# 改善箇所説明図

【不具合の内容】

【改善の内容】

積荷排出用ポンプ ブラケット補強材追加

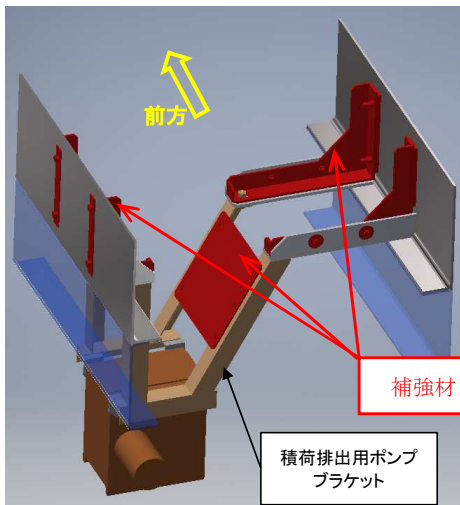
アルミタンクローリーの積荷排出用ポンプにおいて、設計時の剛性検討が不十分のため、当該ポンプを取り付けているブラケット、及びポンプの駆動軸同士を連結するセンタベアリングのブラケットの剛性が不足している。このため、そのままの状態で使用を続けるとポンプもしくは駆動軸が脱落するおそれがある。

補強材

- ①全車両、ポンプブラケットへ補強を追加する。
- ②全車両、センタベアリングブラケットを対策品に交換する。
- ③配管固縛ステーの追加が必要な仕様においては、当該ステーを追加する。
- ④全車両、配管の亀裂有無を確認し、亀裂が確認された場合は補修工事を実施、もしくは配管を新品に交換する。
